广西工学院建筑设计研究院				建设单位	广西工学院	
设计证号: 2021033				工程名称	1#2#学生宿舍扩建	
院长		校对		给排水专业更改图 变更说明	设计号	
院总工	何朝红	设计	陈跃程		图别	水施
审核		制图			图号	改01
专业负责人		描图			日期	2000.7.30

应甲方基建办领导要求,取消结构沉降缝,减少结构构造柱,特作如下变更。

广西工学院勘察设计院工程变更通知

广西工学院南区2#、3#学生宿舍套图说明:

A型厕所给排水平面更改图 1:50

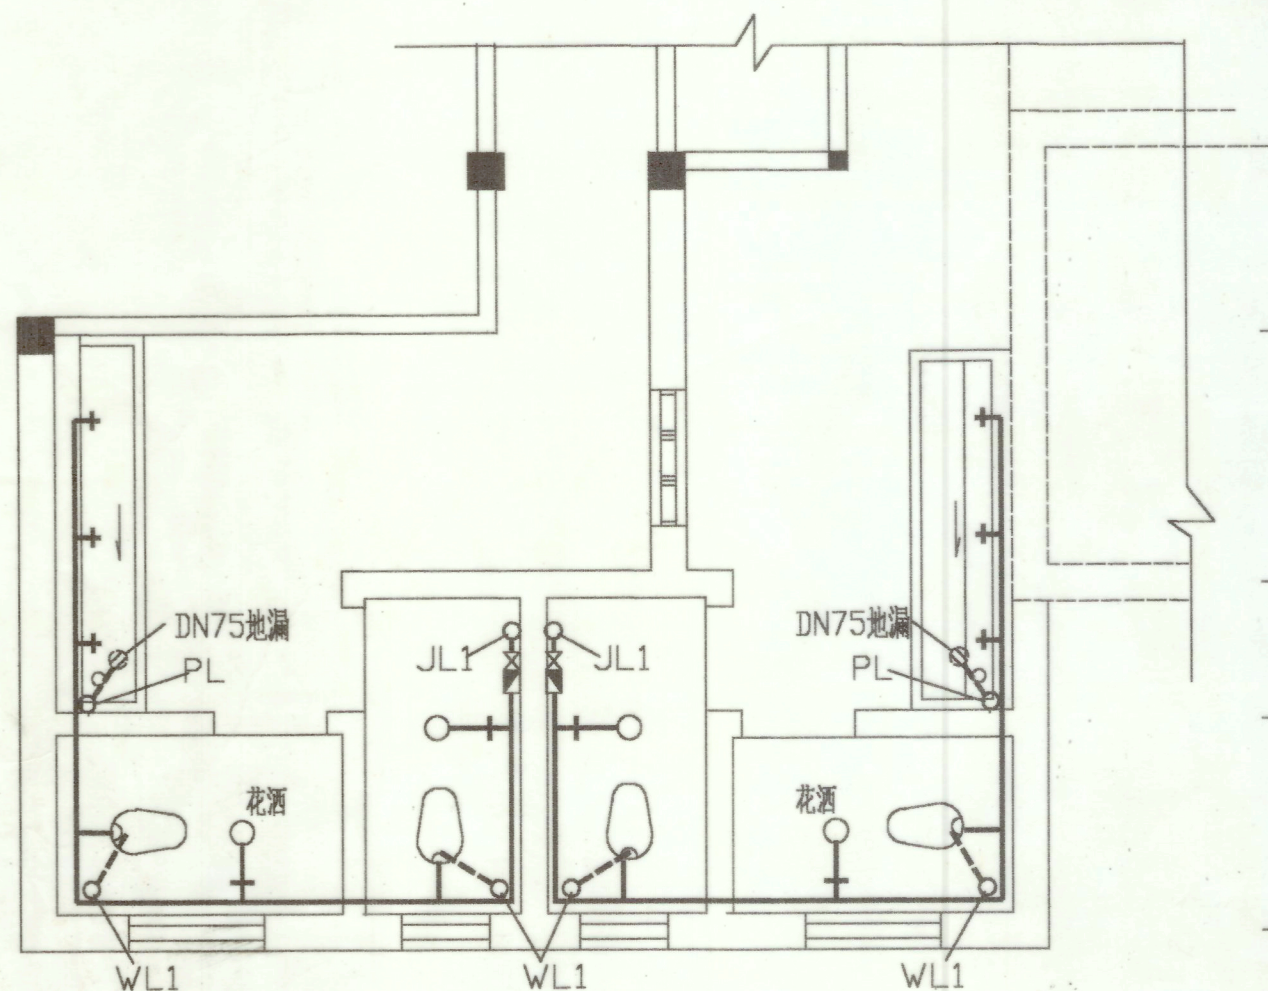
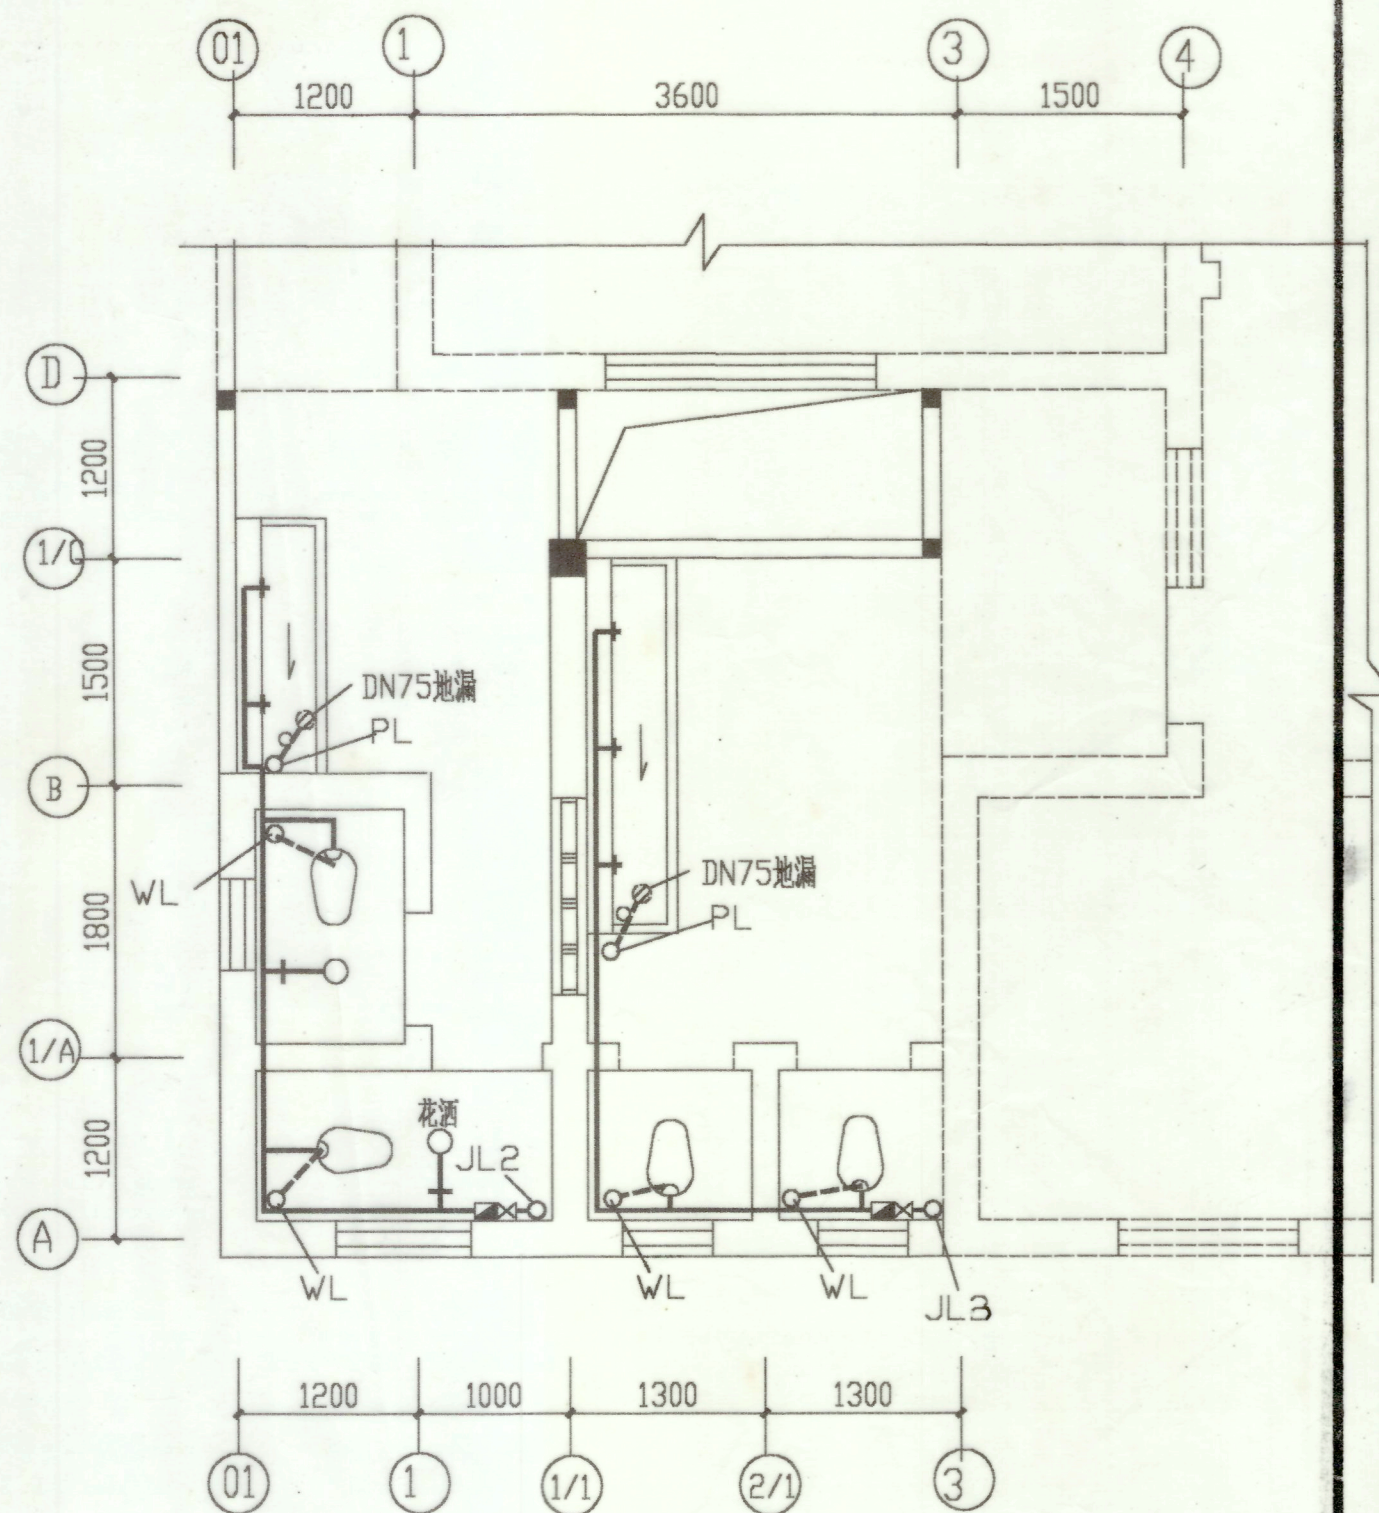
1. 由于建筑平面更改, 给排水平面布置按本图作相应变更
2. 凡本图未详尽之处, 均参照原图施工

A型厕所电照平面更改图 1:50

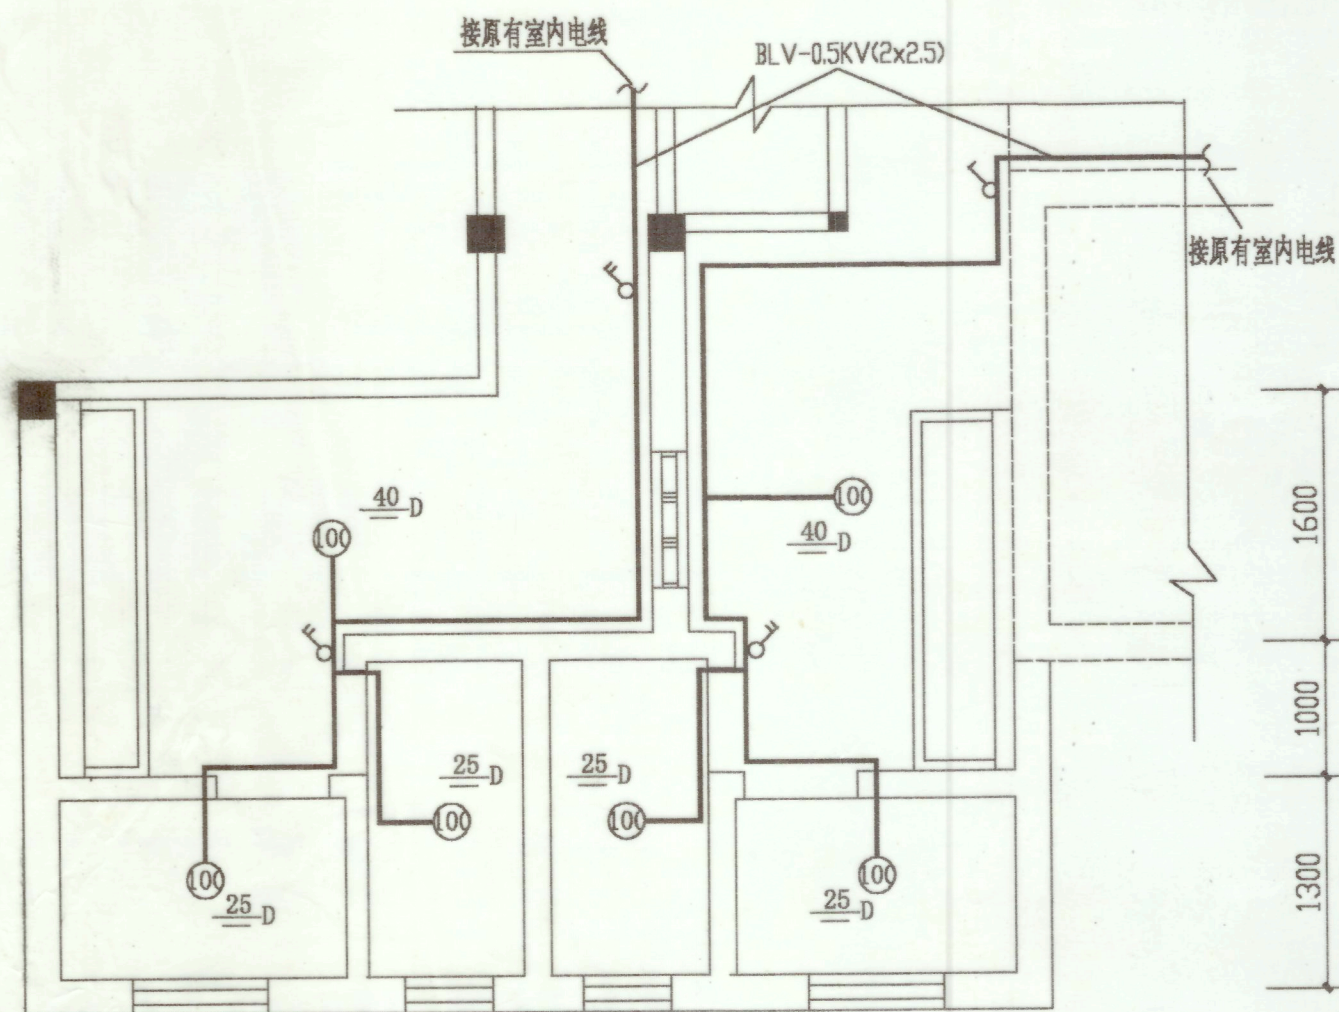
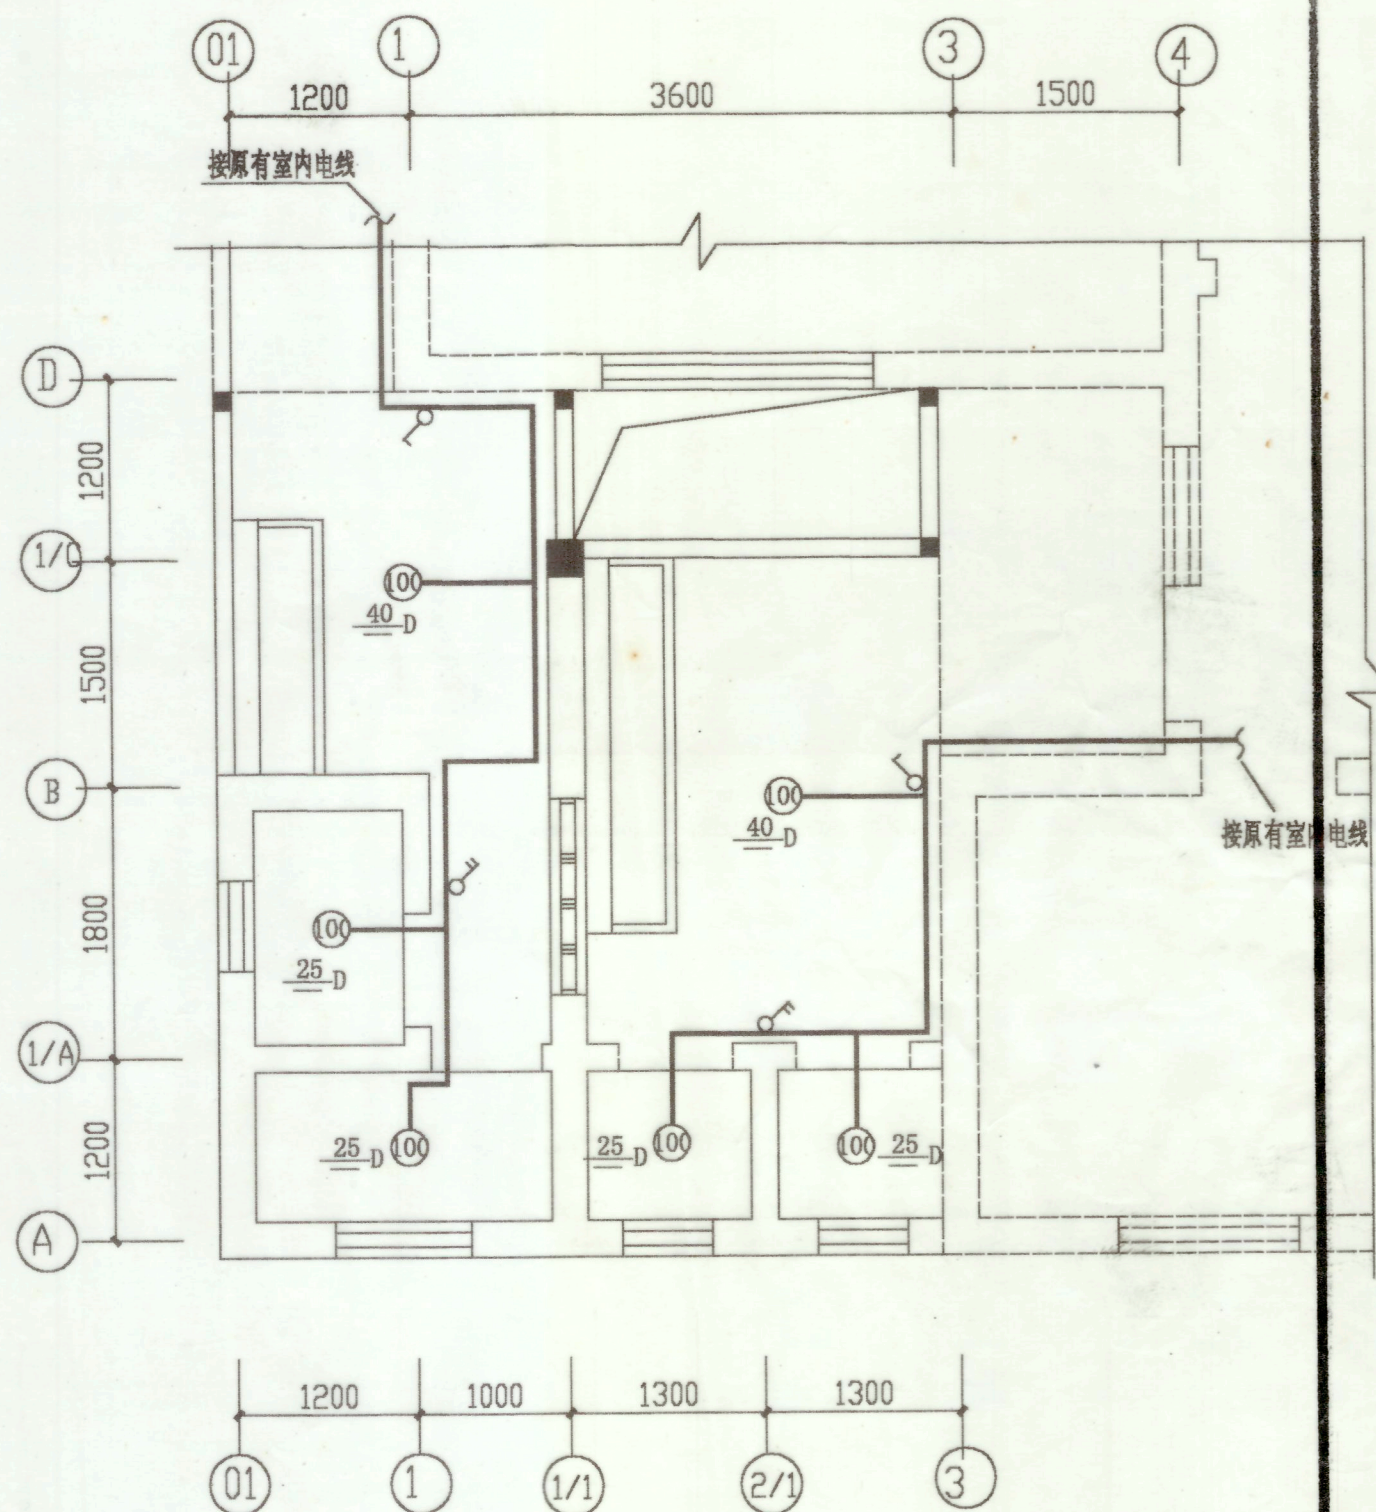
1. 由于建筑平面更改, 电照平面布置按本图作相应变更
2. 凡本图未详尽之处, 均参照原图施工

1#宿舍楼扩建部分——七层平面图

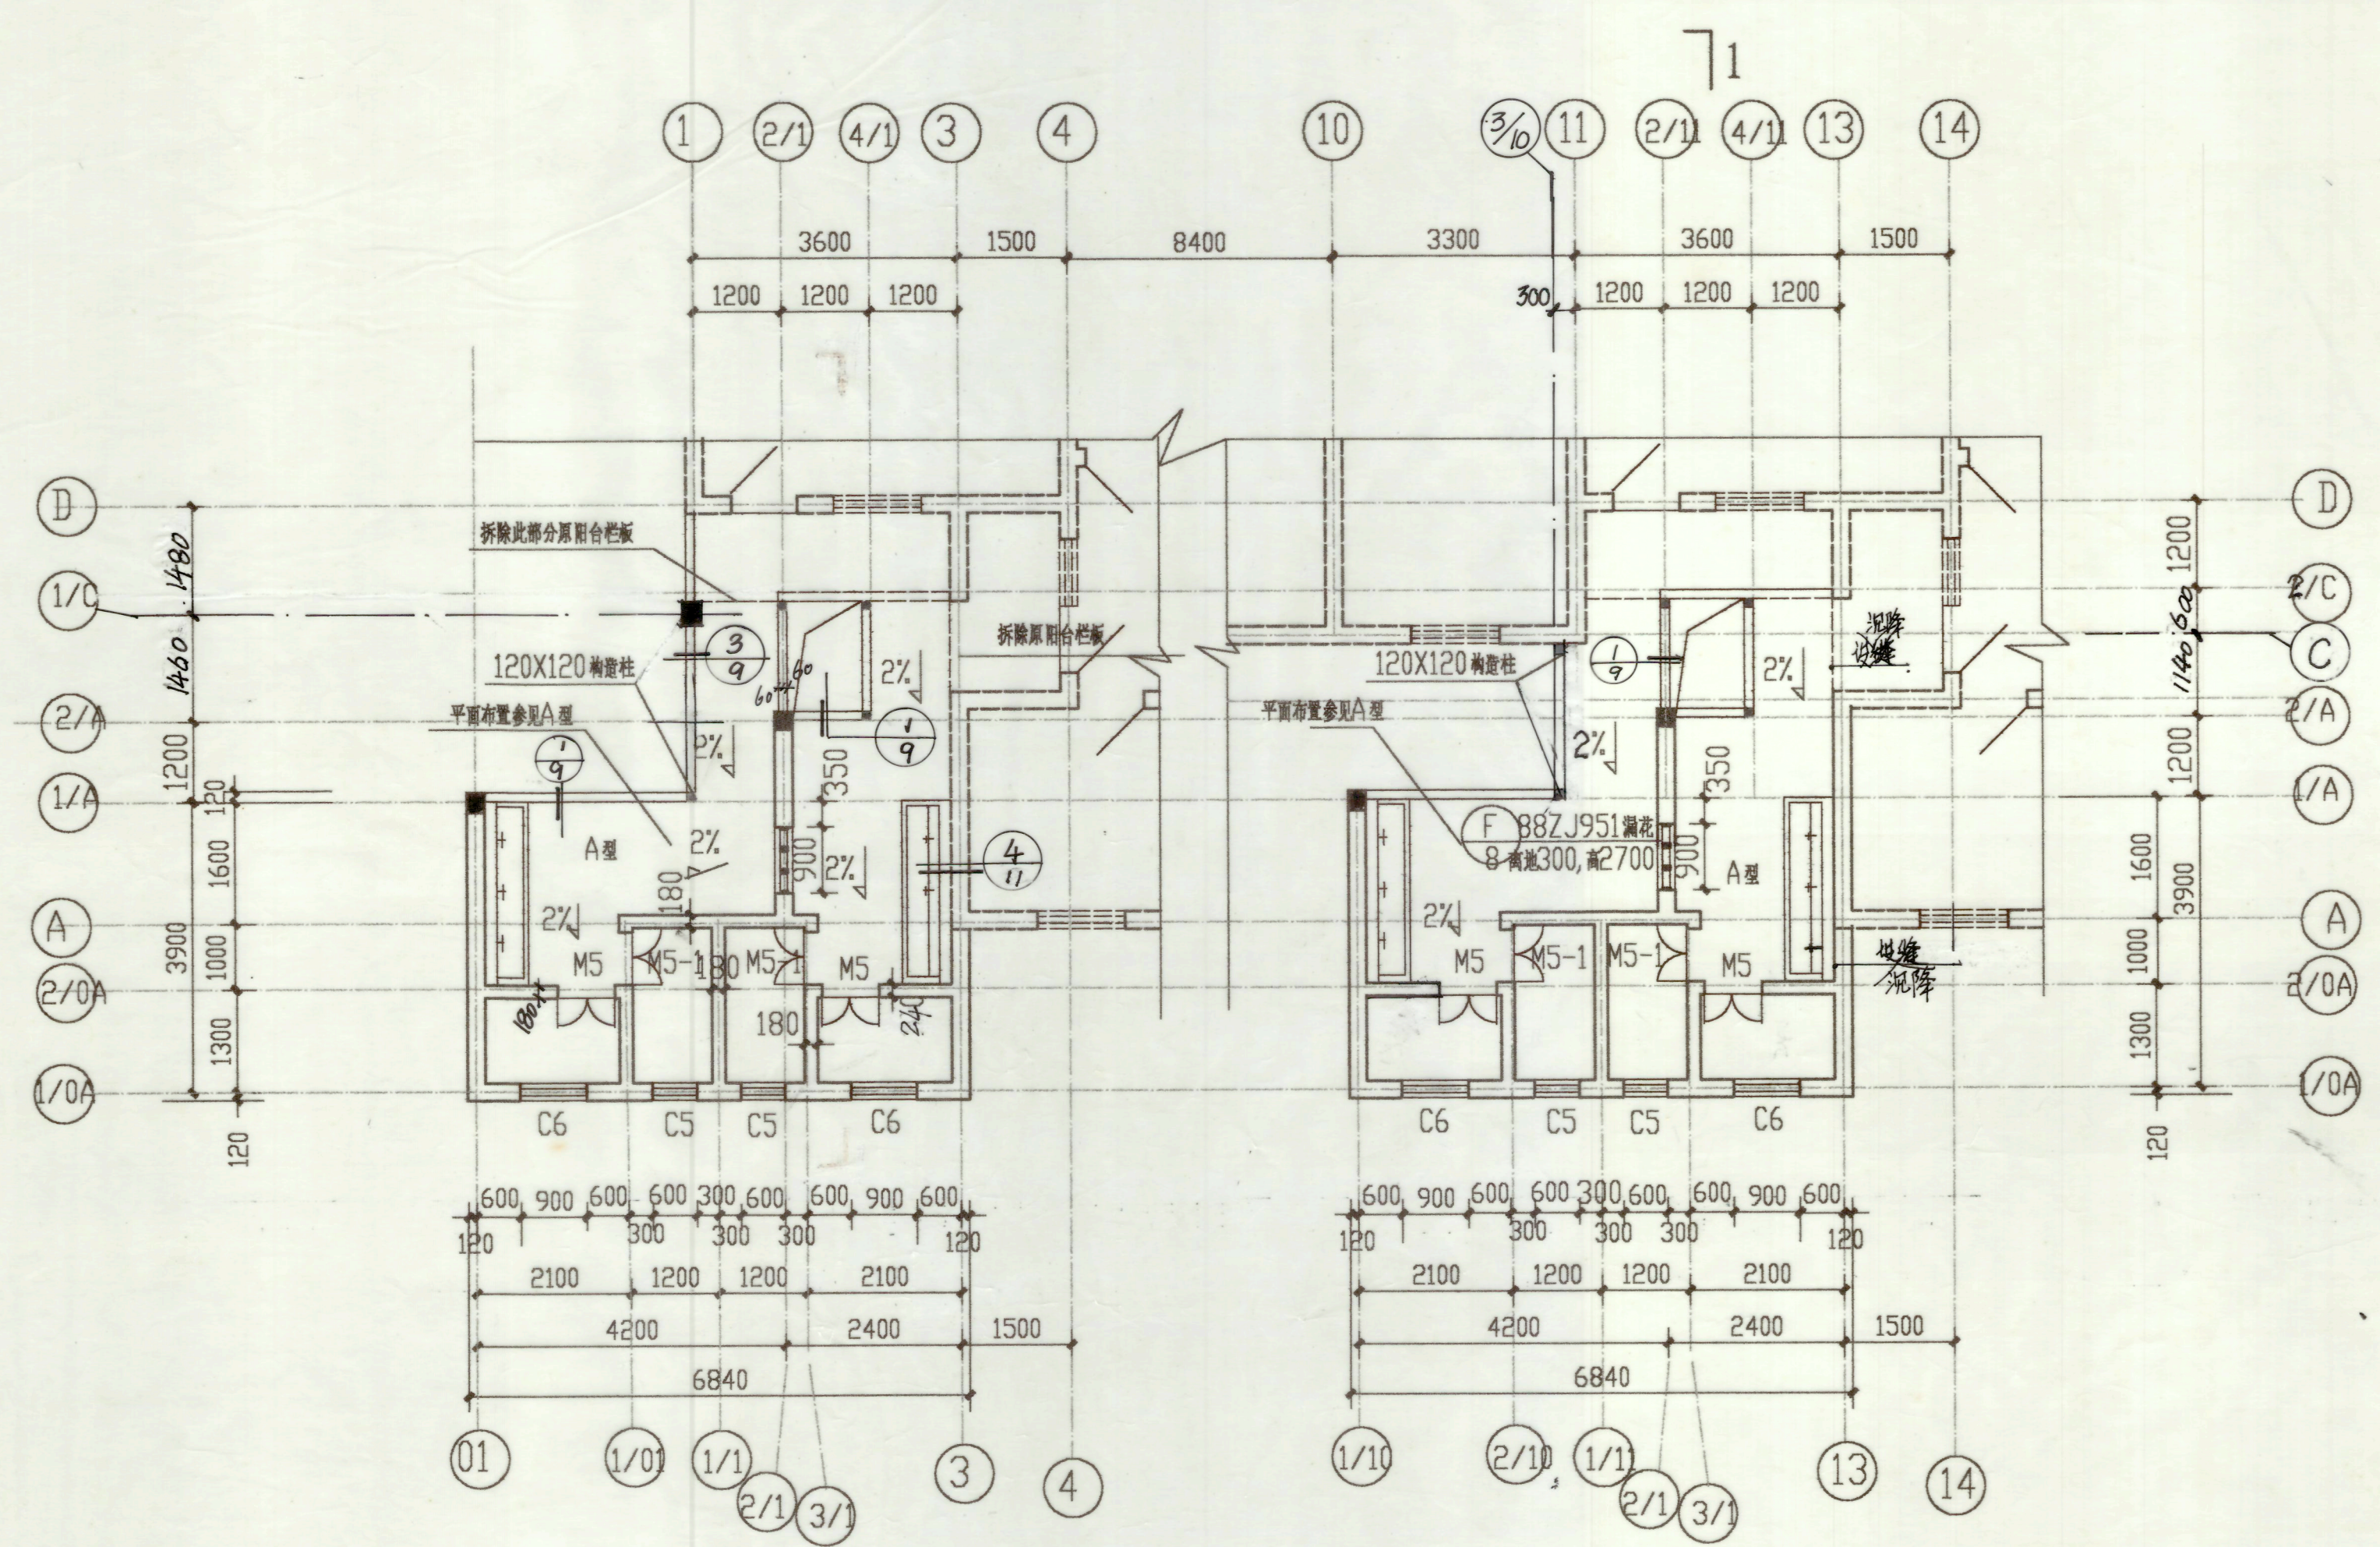
注: 扩建部分轴线居中, 除标注外, 墙厚均为240
除标注外, 门垛尺寸均为150
注: 虚线所包部分为原建筑部分
